**Rapport van bevindingen na ambtshalve controle,
melding, handhavingsverzoek etc.**

Fotorapportage ^{5.1, 2, e} 5.1, 2, e
(2^e-, 3^e en zolderverdieping)

Z2022-C006206/ Z2023-C001081

Constatering uitgevoerd op verzoek van bezwarencommissie (tijdens hoorzitting d.d. 9 februari 2023 inzake afwijzing handhavingsverzoek met kenmerk Z2022-C006206) en vanwege het nieuwe handhavingsverzoek d.d. 1 februari 2023.

Figuur 1.

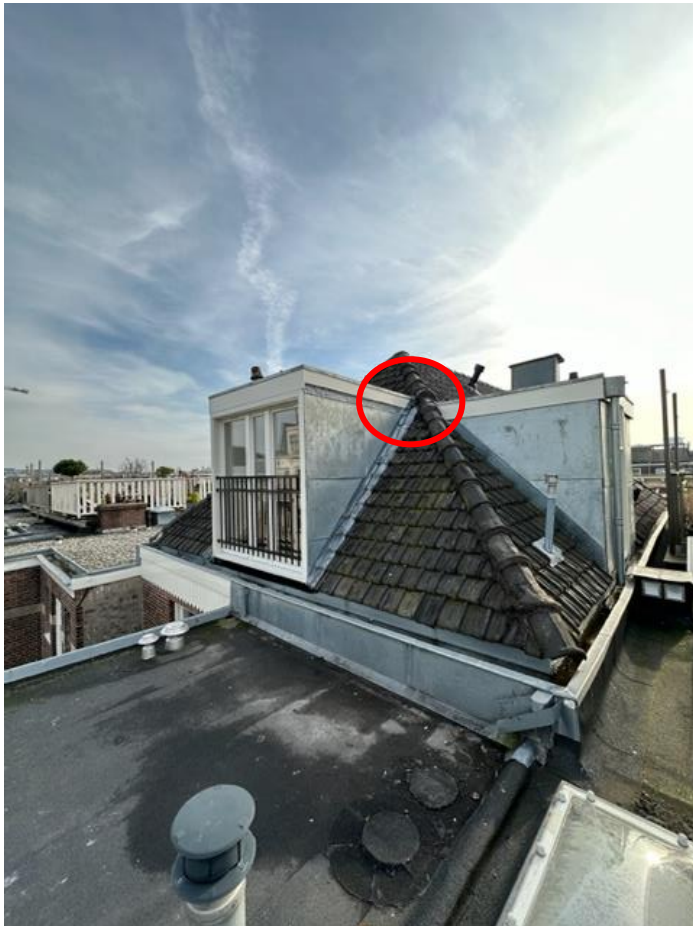
Punt 1: dakkapel niet conform vergunning uitgevoerd

Reden: niet conform de bij de verleende omgevingsvergunning behorende vergunningstekeningen uitgevoerd.

Extra toelichting: Dit maakt dat er is afgeweken van de omgevingsvergunning van 6 januari 2021. De bovenzijde van de kapel raakt de hoekkeper en heeft geen afstand van 500mm ten aanzien daarvan. In Rev 9 behorende bij de omgevingsvergunning is een afstand te lezen van 500mm van de kapel tot aan de hoekkeper.

Dakkapel in het achterdakvlak op zolderverdieping. Hier is te zien dat de bovenzijde van de kapel loopt tot aan de hoekkeper.

Fig. 14, 15, 16 en 17 witte stangen fungerend als doorvalbeveiliging geplaatst op zowel de 2^e als 3^e verdieping aan de voorzijde (zuidzijde) van het pand.

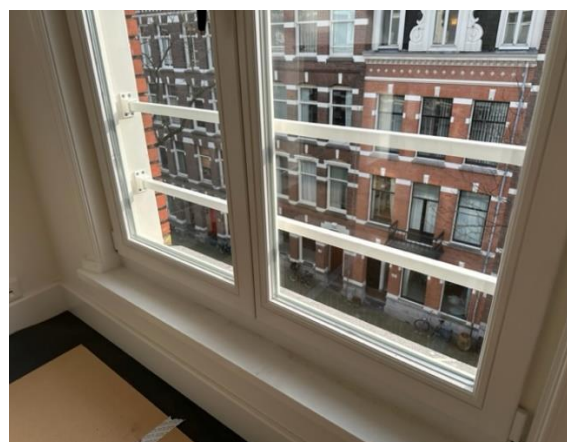
Punt 6: Stangen voor de ramen aan de straatgevel (zuidzijde) niet conform verleende vergunning.

Reden: Doorvalbeveiliging verplicht op basis van het Bouwbesluit 2012.

Extra toelichting: Doorvalbeveiliging staat niet ingetekend op de vergunningstekeningen van de omgevingsvergunning van 6 januari 2021. Echter is het aanbrengen van doorvalbeveiliging verplicht gelet op art. 2.22 en 2.23 van het Bouwbesluit 2012. Het maakt hierbij niet uit of de uitgevoerde werkzaamheden vergunningsplichtig of -vrij zijn.

Figuur 21.

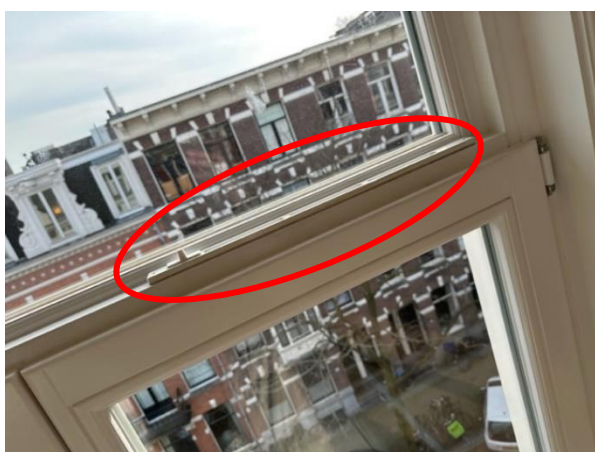
Punt 7: ventilatieroosters ontbreken terwijl die vereist zijn

Reden: met het aanwezig hebben van natuurlijke ventilatievoorzieningen wordt er voldaan aan artikel 3.37 en 3.38 van het Bouwbesluit 2012.

Goed functionerende ventilatieroosters aan de achterzijde (noordzijde) van het pand op de 3^e verdieping. Geldt voor alle kozijnen aan de achterzijde.

Figuur 38. De betreffende ventilatieschacht

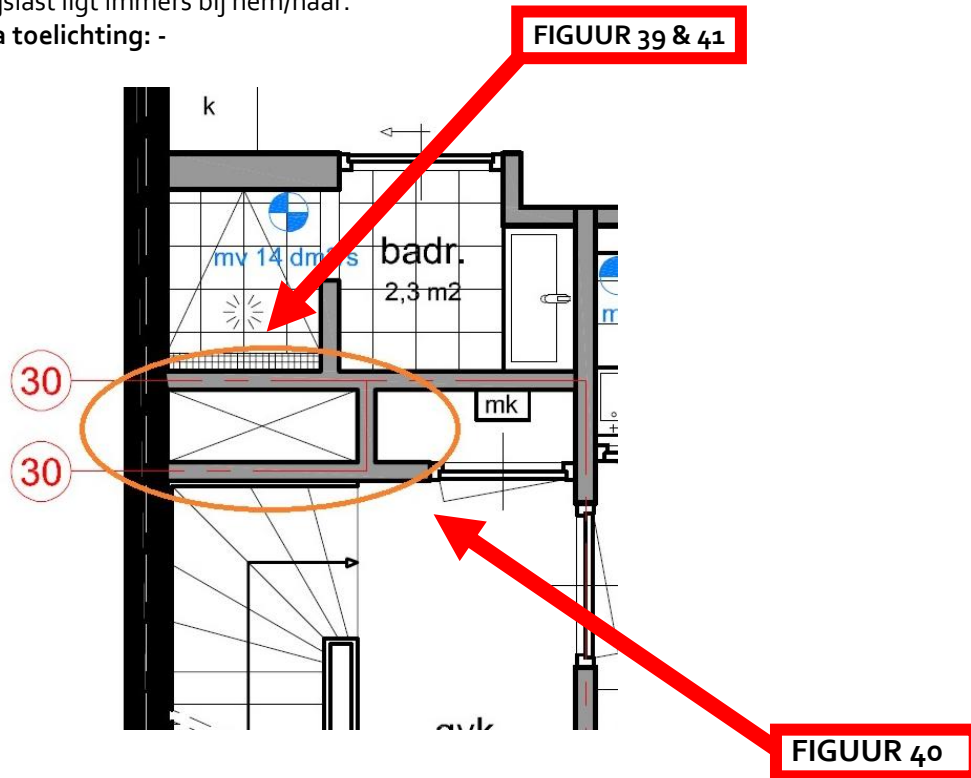
Punt 14: niet goedgekeurde leidingen in de ventilatieschacht (N.B. Ventilatieschachten zijn niet controleerbaar omdat deze zijn dichtgezet)

Reden: het is niet duidelijk over welke leidingen in de ventilatieschacht er wordt gesproken. Er zijn geen leidingen in de ventilatieschacht geplaatst, dan wel zijn deze niet controleerbaar. Indien er niet-goedgekeurde leidingen geplaatst zijn, dient dit te worden aangetoond door degene die dit beweert. De bewijslast ligt immers bij hem/haar.

Figuur 41. Ventilatieschacht dichtgezet voor de 2^e en 3^e verdieping en mechanische ventilatie geplaatst voor de 2^e en 3^e verdieping.
